710 - INSP
 ISO/IEC 17020
 Origineel verslag

Controlebezoek – Periodiek [Hfst 6.5]

Verslagnummer: 15/22022024/32142/1/1

Liersesteenweg 248, 2860, Sint-Katelijne-Waver (België)

Elektrisch bord

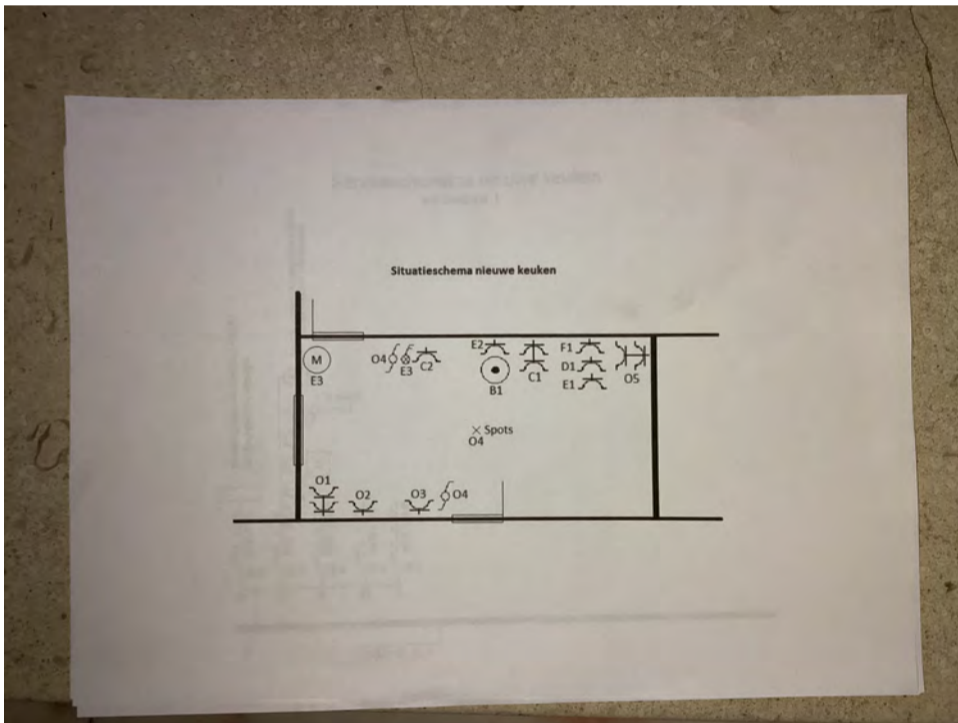
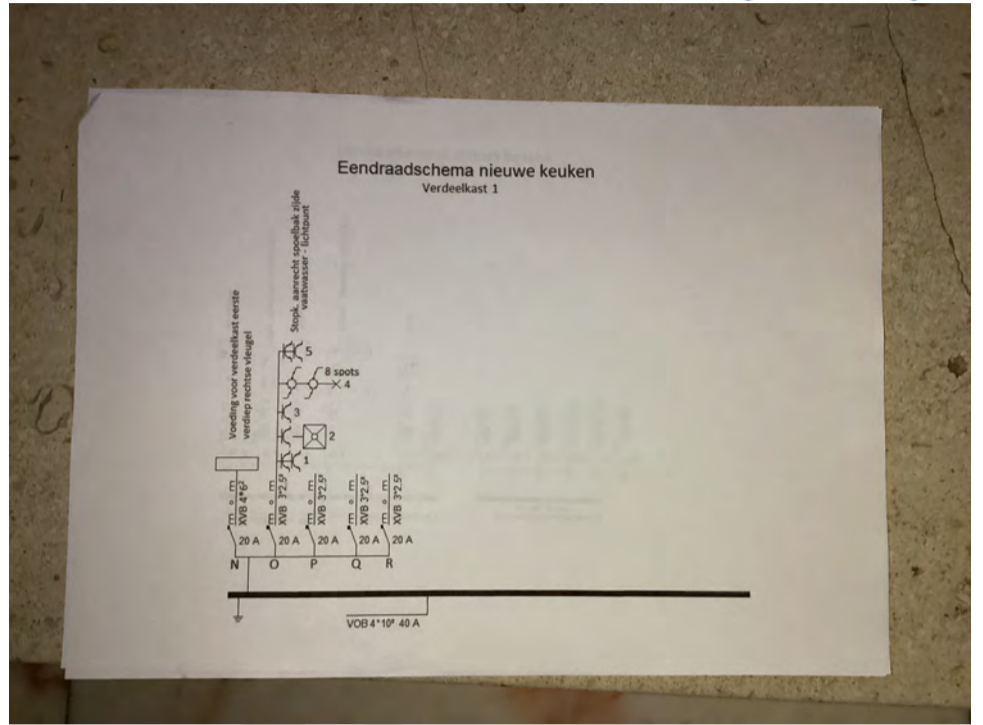
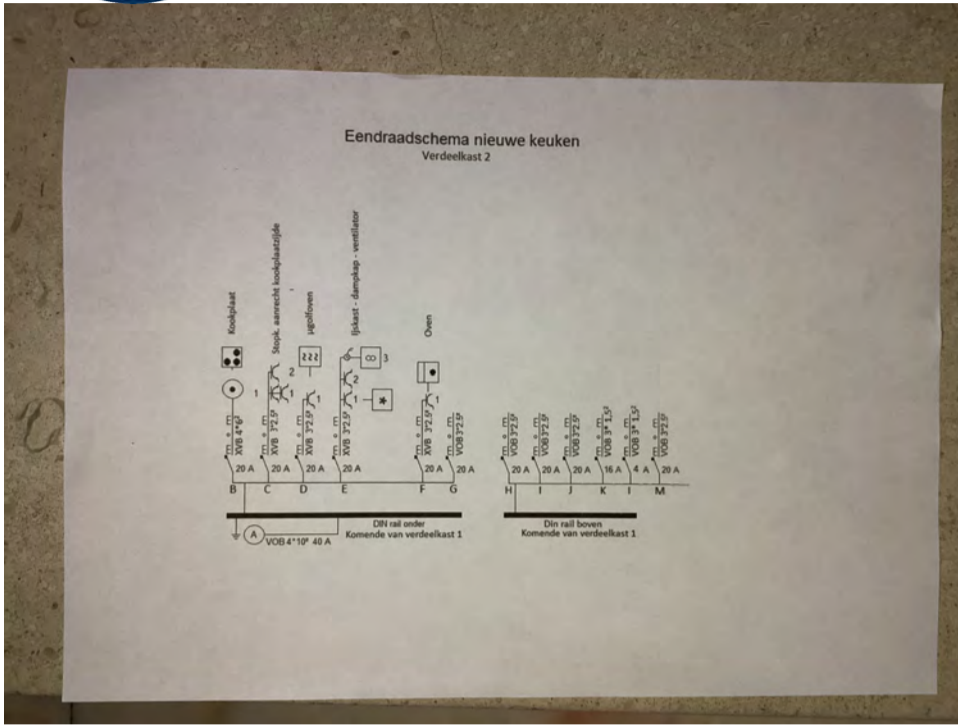
- De sectie van de hoofdaardingsgeleider is niet conform. – Afd 5.4.3
- De aarding van de stopcontacten zijn niet aangesloten op de aardingsgeleider. oAfd 5.3.5.2.b

- het eendraadsschema en situatieplan zijn niet aanwezig. – oAfd 3.1.2.1
- De sectiegrootte van de overbruggingen in de borden is niet aangepast aan de grootte van de beveiliging tegen overstroom. – oAfd 4.4.1.5

- De kringen, de onderbrekingstoestellen en of de beschermingstoestellen zijn niet duidelijk en zichtbaar gekenmerkt. – Afd 3.1.3
- Er ontbreken afdekplaatjes in het elektrisch bord. – Afd 5.2.6; oAfd 4.2.2.3

- De nominale stroom van de differentieelstroombeschermingsinrichting is niet aangepast aan de maatregelen van de overbelasting. – oAfd 5.3.5.3; oAfd 5.3.5.5

- De houders van de penautomaten zijn niet uitgerust met een kaliberstuk. – oAfd 5.3.5.5.a
- De plaatsingswijze, verbindingen en/of vertakkingen zijn onjuist. – oAfd 5.2.1.3; oAfd 5.2.1.5; Afd 5.2.9; Afd 8.2.1 – 8.2.2
